工程指示 / 要求簡箋 ENGINEER INSTRUCTIONS(E.I.)

工程指示編號:	EI- 8456	修改版本:	-
	HK- NIL		
工程編號:	J 861	工程名稱:	己連拿利
收件人:	Maggie	發件人:	細佬
工程項目:	Cast-in Embed for BALCONY BALUSTRADE AT TOWER 只供備料，不要加工	日期:	17/10/2024

類別		物料號		
制圖	LRA	2024/09/25	圖號	J861-EM02
修改	A		數量	-
日期	2024.10.17		單件重量 (KG)	26.4
			復核	-
			批准	-

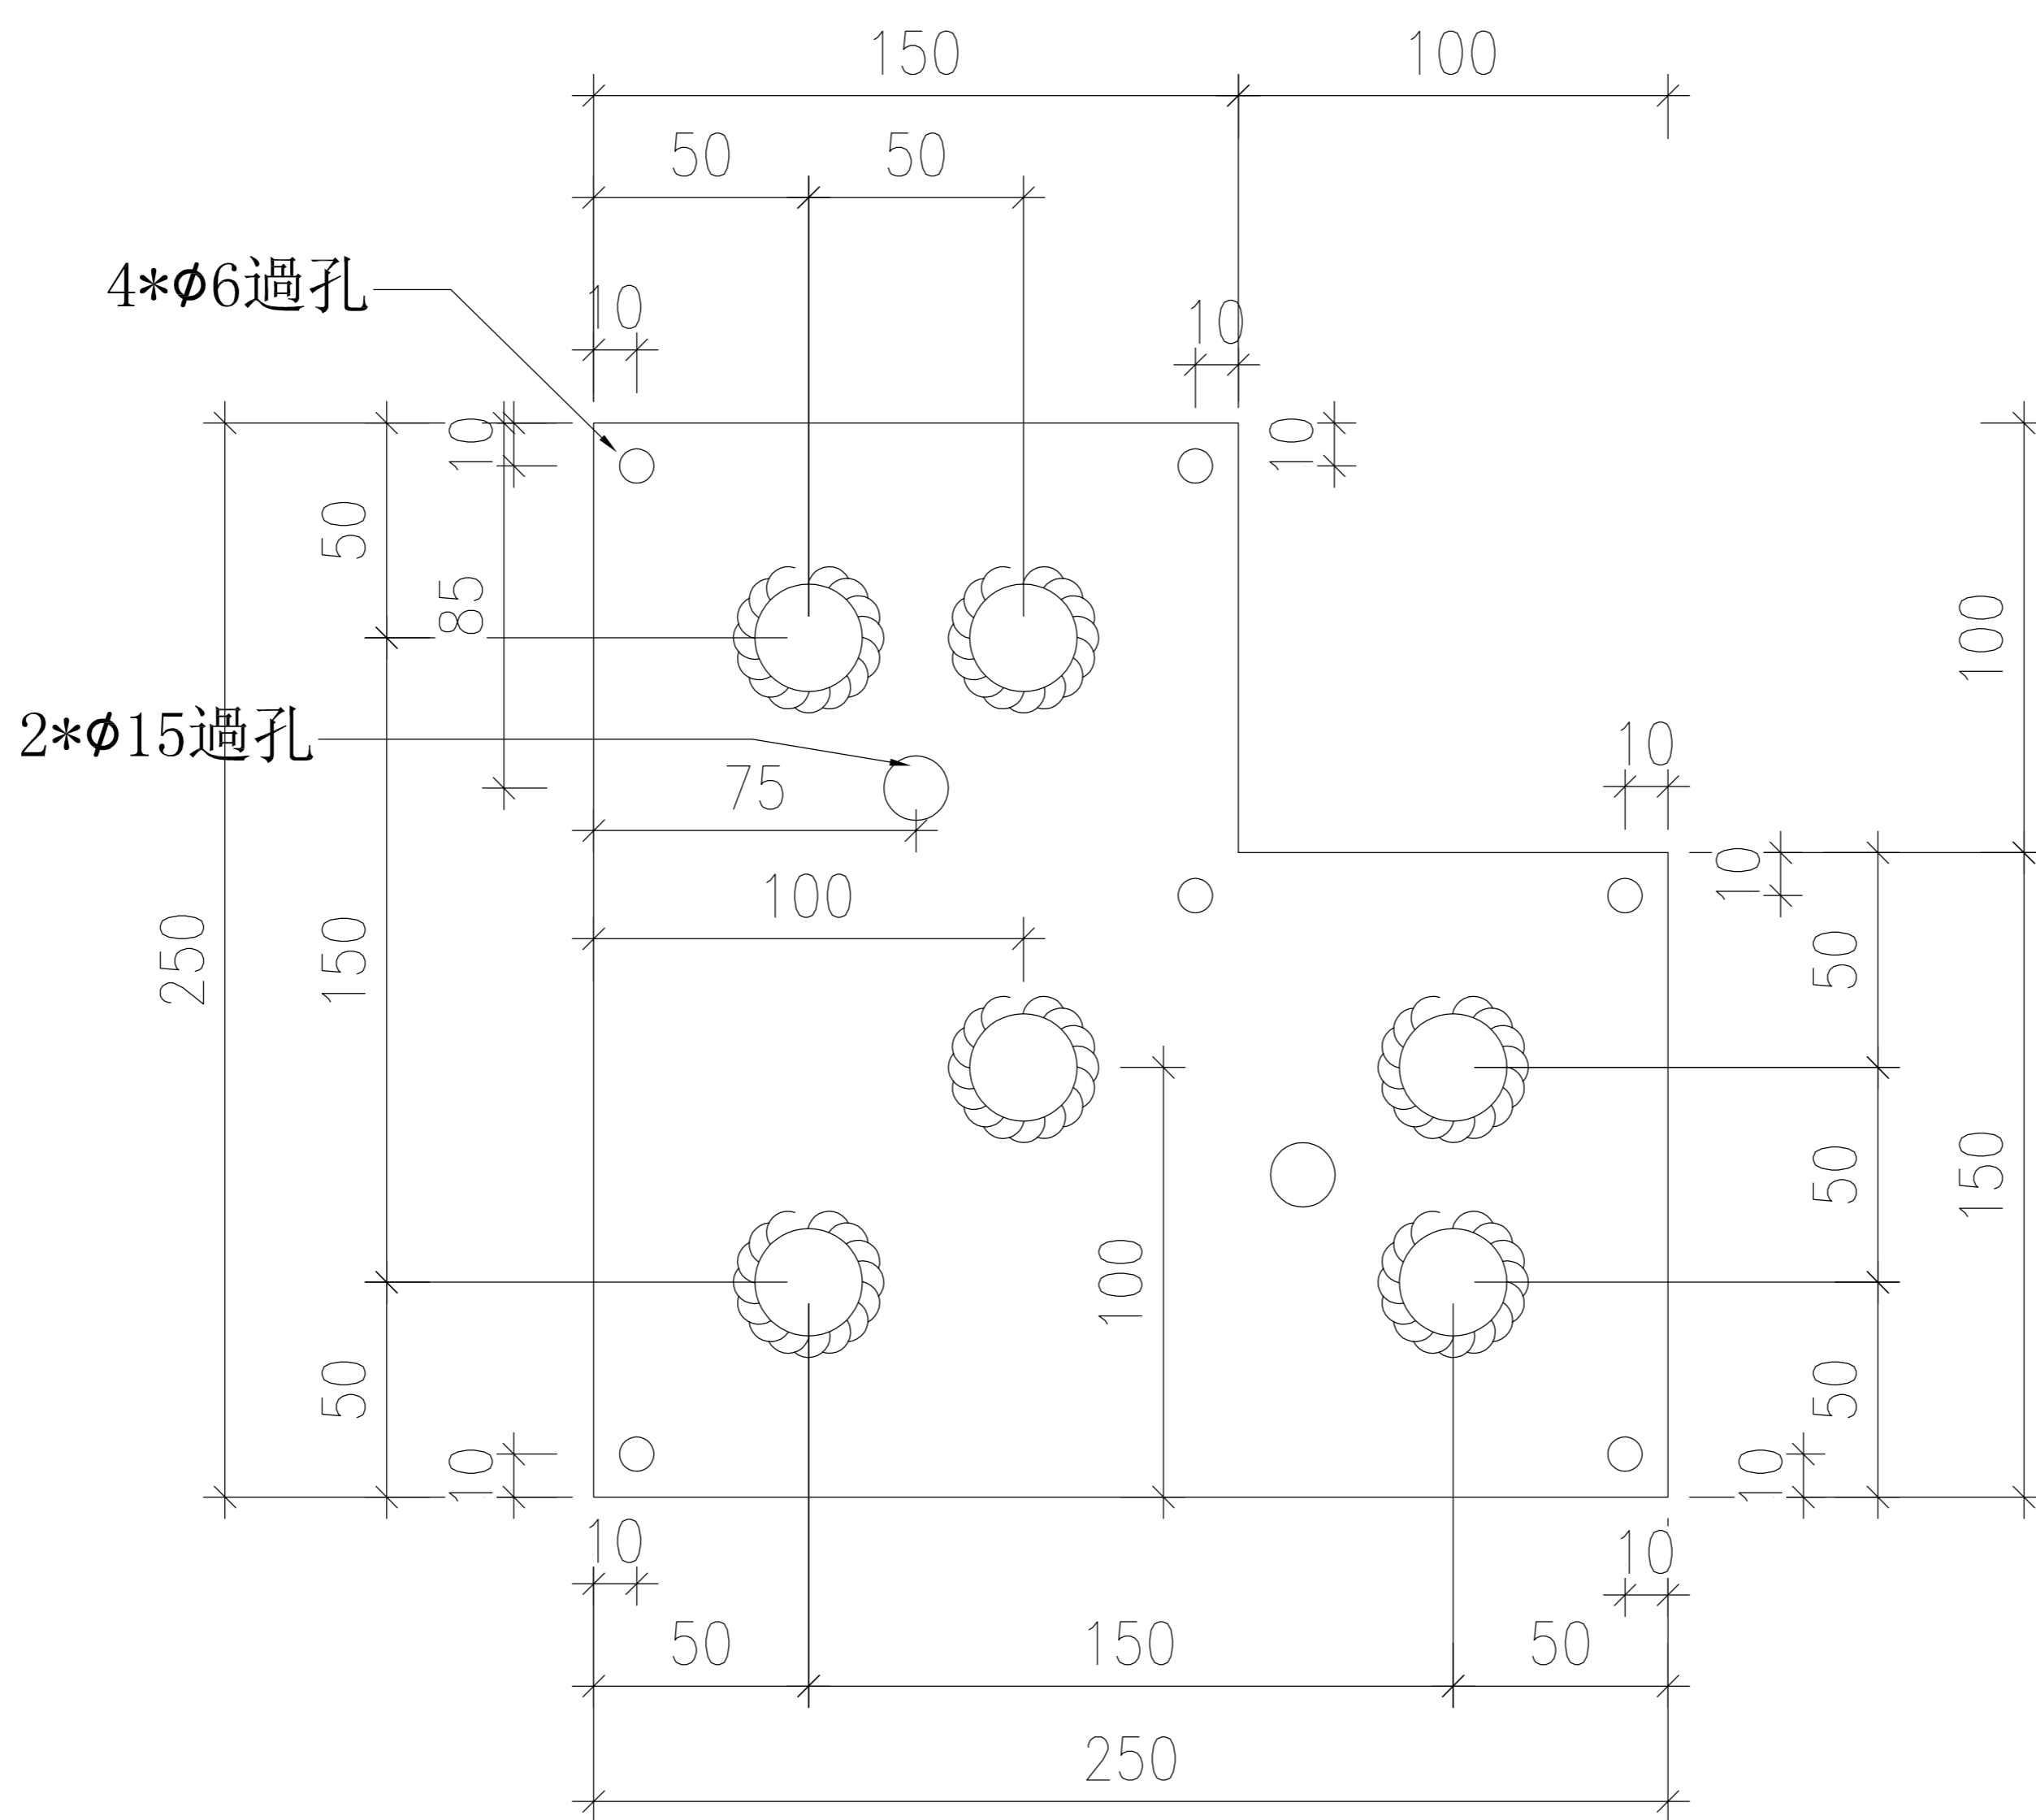
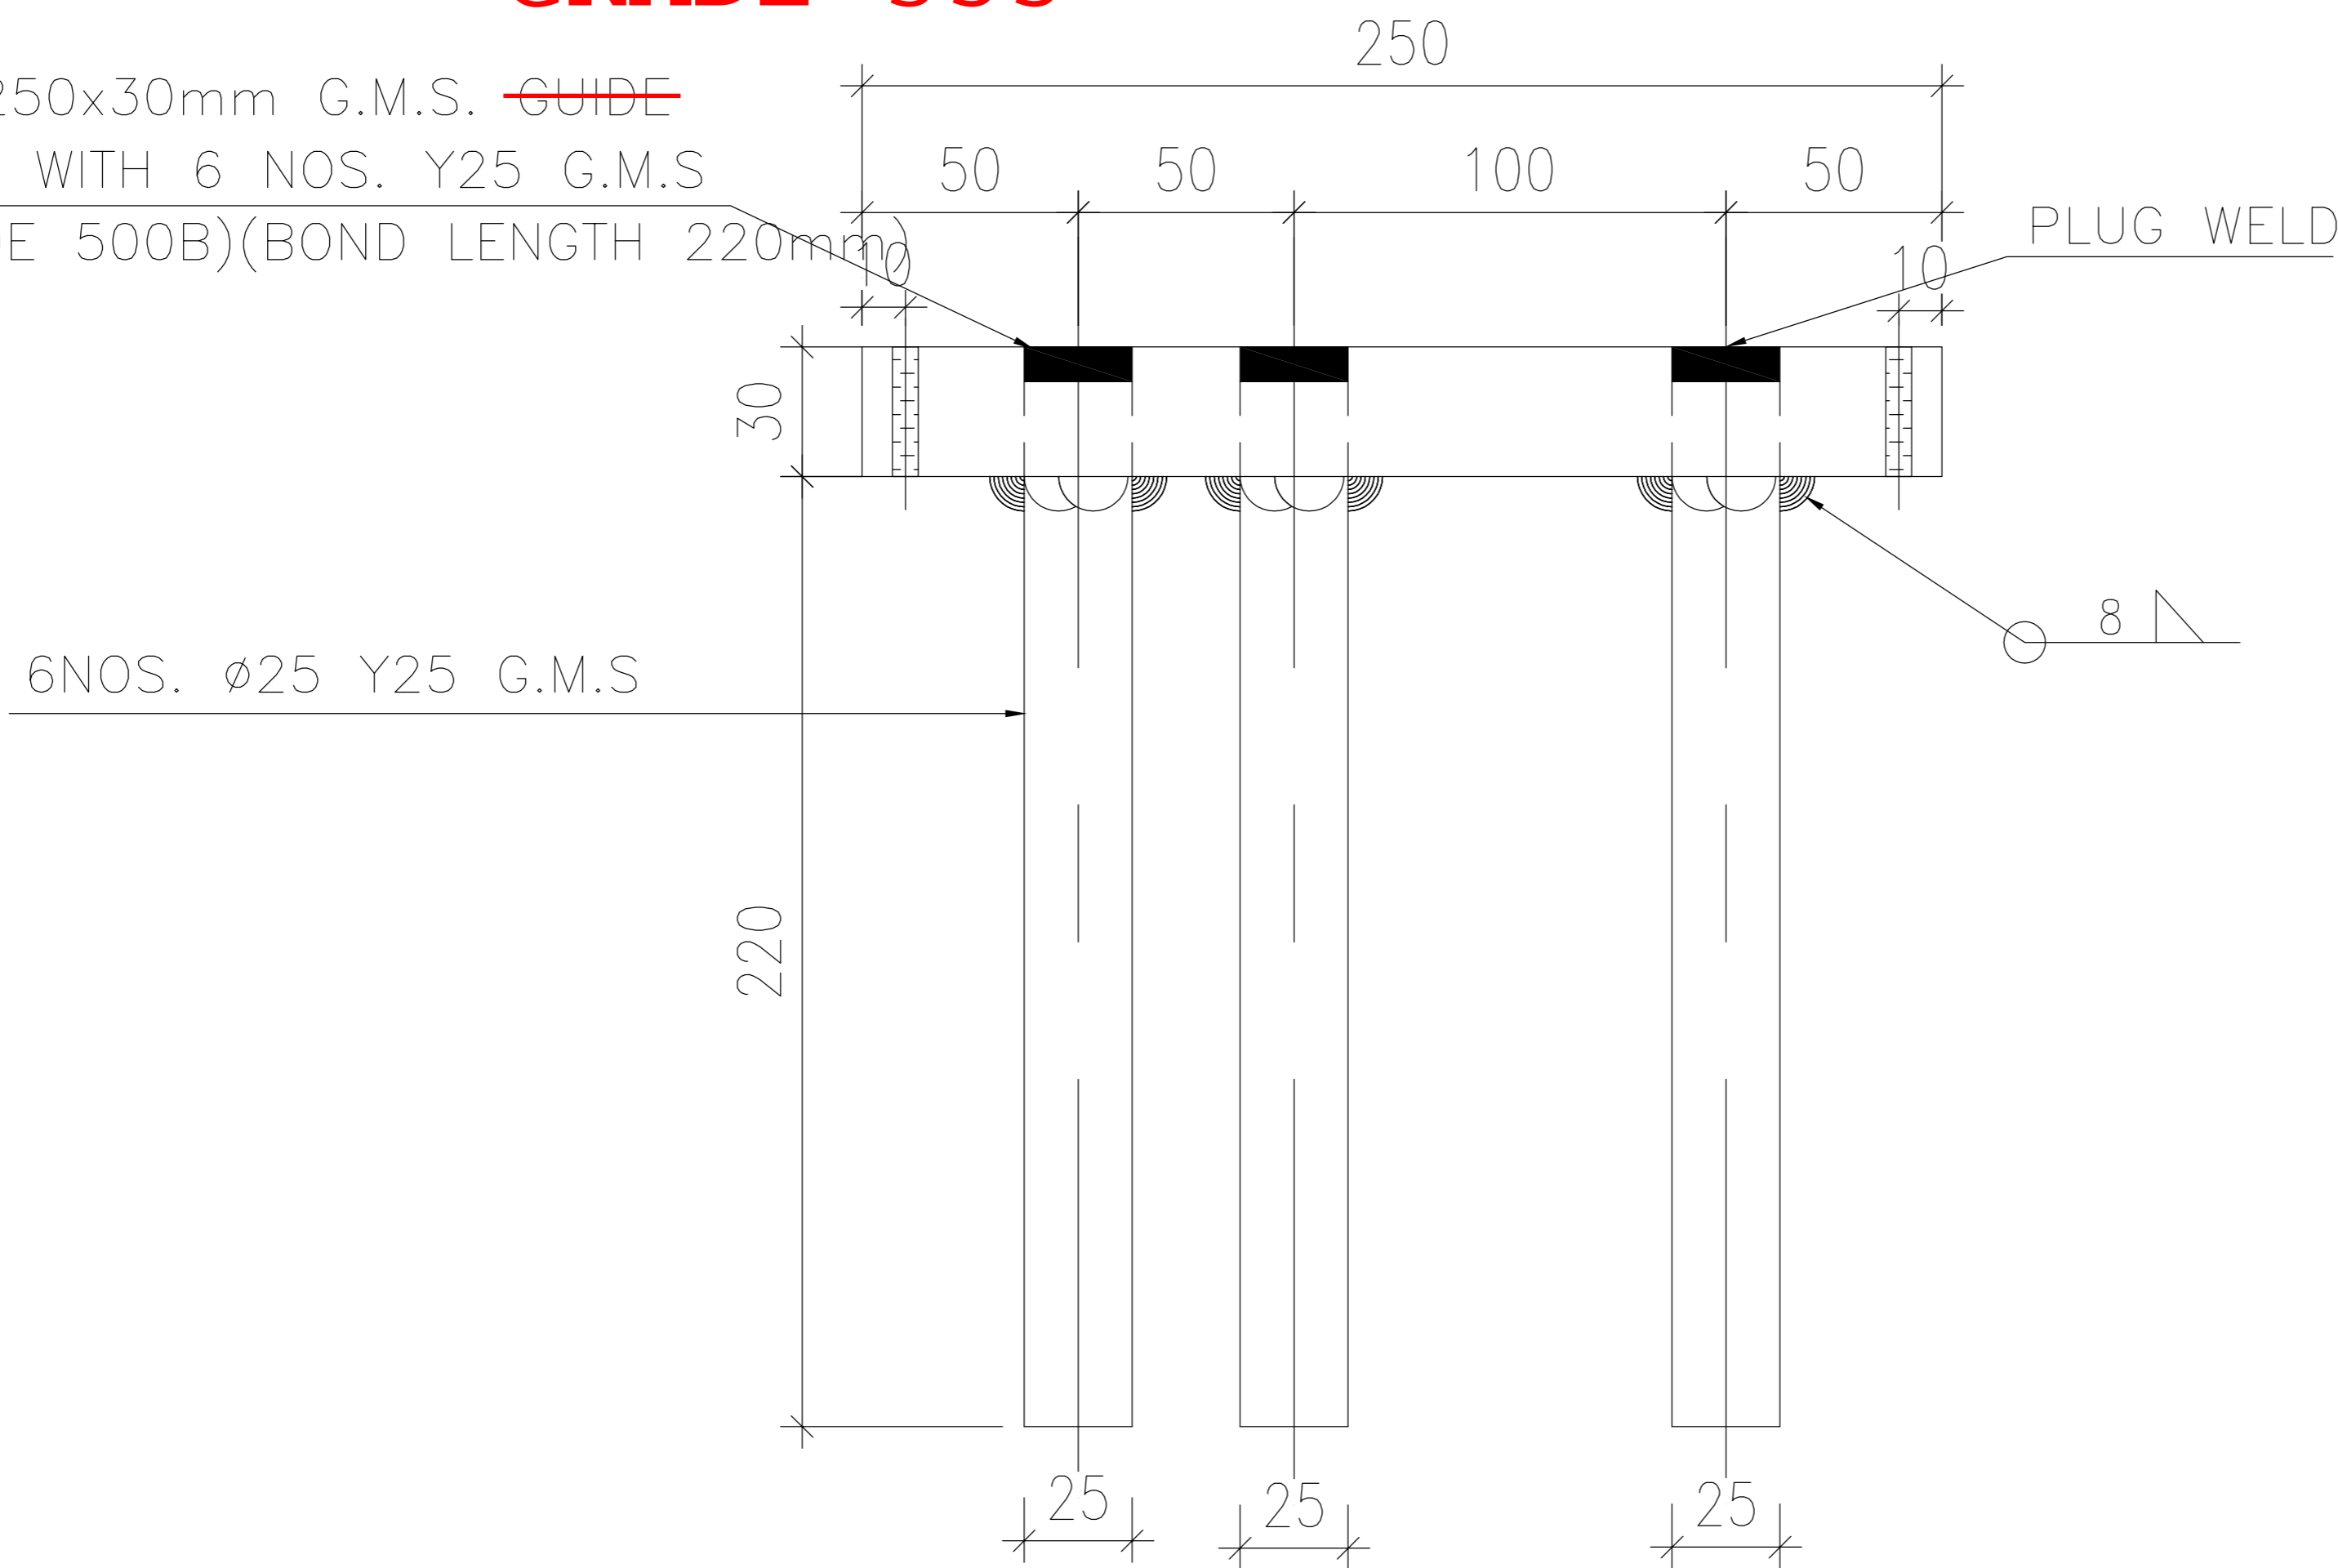
250x250x30mm G.M.S. ~~GUIDE~~  
PLATE WITH 6 NOS. Y25 G.M.S  
(GRADE 500B)(BOND LENGTH 220mm)
